泰州市百川再生资源有限公司
年预处理 1 万吨资源再生利用技术改造项目

一般变动环境影响分析

建设单位：泰州市百川再生资源有限公司

编制日期：2023 年 12 月

图 3.3-5 变动前全厂水平衡图（单位：m³/a）

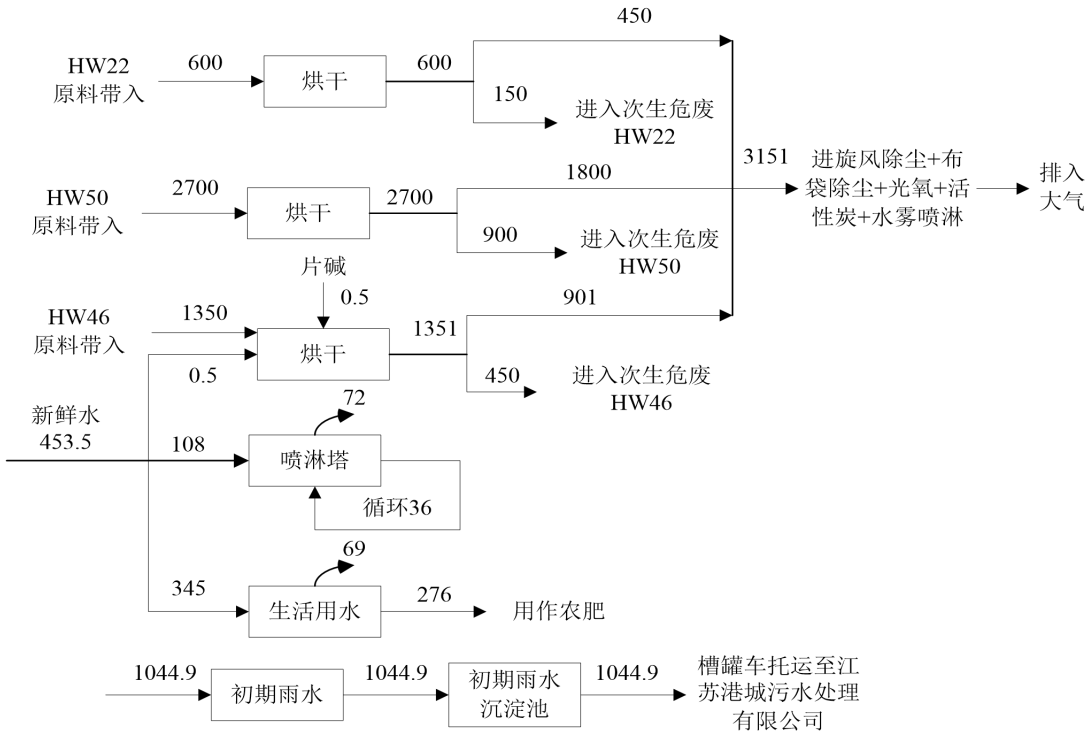
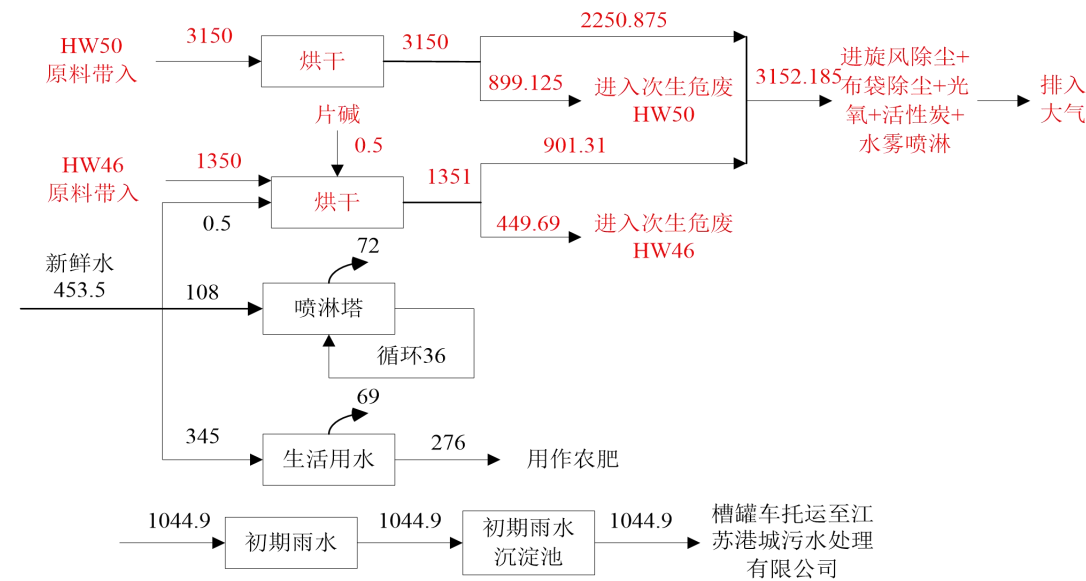
原环评水平衡中未对原料带入进行核算，本次变动影响分析对水平衡进行重新核算，变动前水平衡见下图。

变动后水平衡见下图。
